Controlebezoek - Periodiek [Hfst 6.5]

Verslagnummer:
32/27072026/61799/73038/1

Inspectie adres: Kleine Hoezekouter 13, 9300
Aalst (België)

Datum van de keuring: 27/07/2026

Elektrisch bord

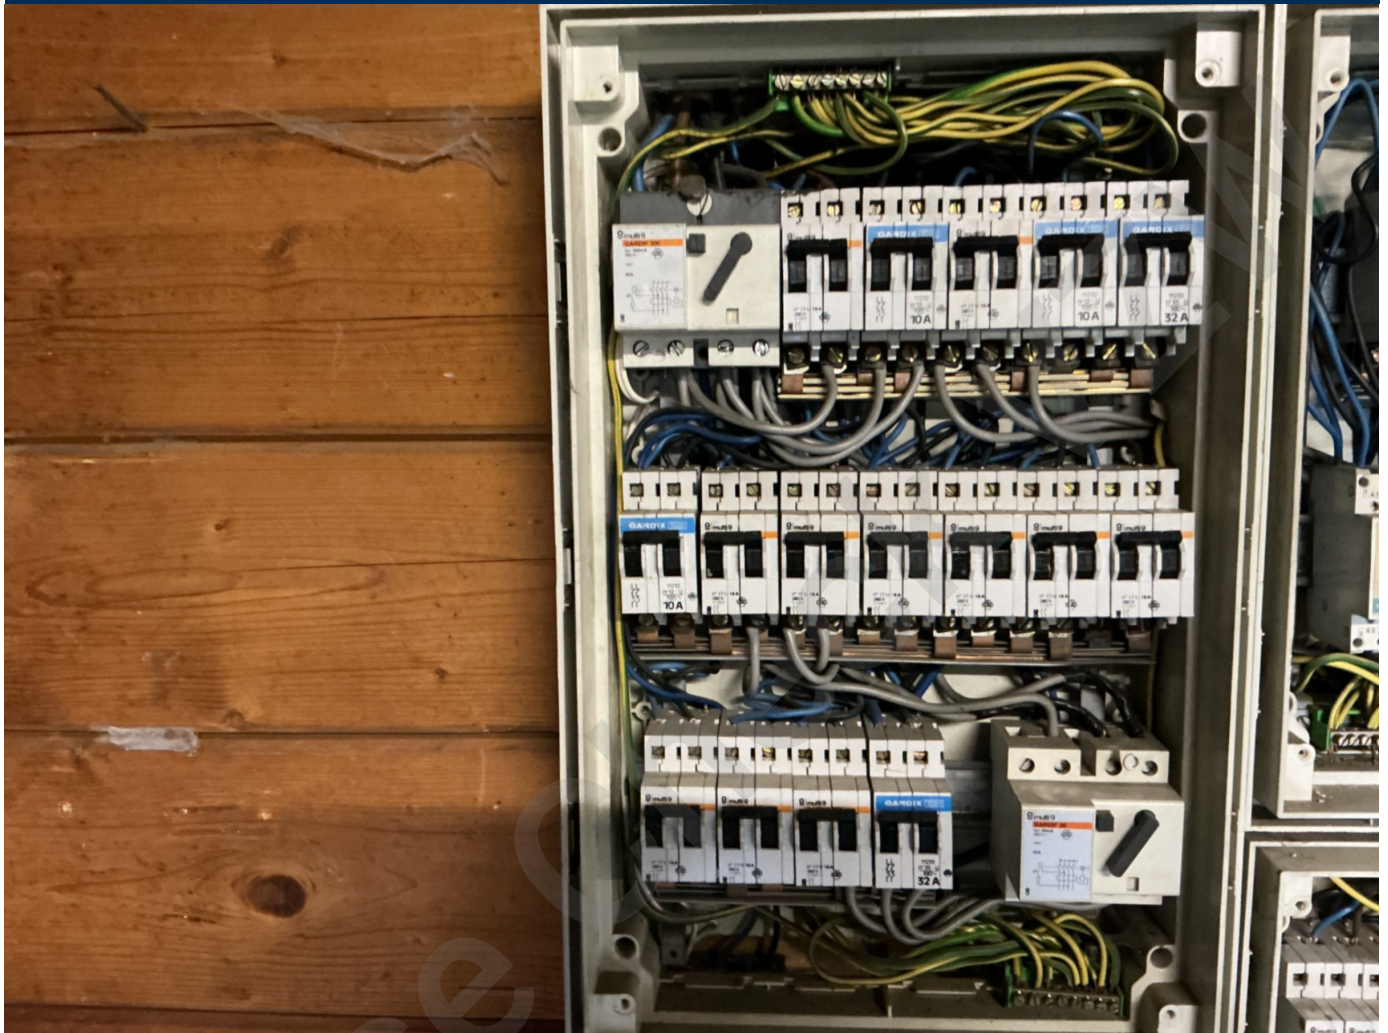
- Het verdeelbord is onvoldoende gemarkeerd. Individuele markering, voedingsspanning en/of gevarendriehoek ontbreken. - oAfd 3.1.3.3; Afd 9.4.1
- Het eendraadschema en situatieplan zijn niet aanwezig. - oAfd 3.1.2.1

- De beschermingsgraad van de ruimte moet ten minste IPXX-D zijn voor ruimtes publiek toegankelijk en IPXX-B voor gewone ruimtes. - oAfd 4.2.2.3
- Er ontbreken afdekplaatjes in het elektrisch bord. - Afd 5.2.6; oAfd 4.2.2.3

- De differentieelstroombeschermingsinrichting is niet van het type A en/of diegene die aan het hoofd van de installatie is geplaatst heeft geen nominale stroom van ten minste 40A. - oAfd 5.3.5.3.a ; oAfd 5.3.5.5; Afd 8.2.1; Afd 8.2.2

- Er bevinden zich differentieelstroombeschermingsinrichtingen van het type AC in de installatie, welke niet meer toegelaten zijn. - oAfd 5.3.5.3.a
- Geleiders van het type VOB zijn niet in een buis geplaatst en/of zoals het zou moeten. - oAfd 5.2.9.3
